Asunto: Respuesta observaciones Extemporáneas

En relación a las observaciones realizadas al proceso G-CD-047, me permito dar respuesta:

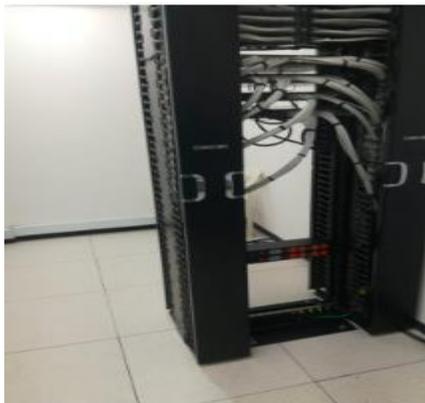
5. Facilitar registro fotográfico de los puntos donde se debe realizar la instalación de los racks y cámara a realizar cambio.

Se relaciona registro fotográfico así:

Cada TR de la seccional Girardot presenta las mismas dimensiones cuenta unos racks similares en cada uno de ellos y disponibilidad desoporte para los equipos que se requieren instalar.
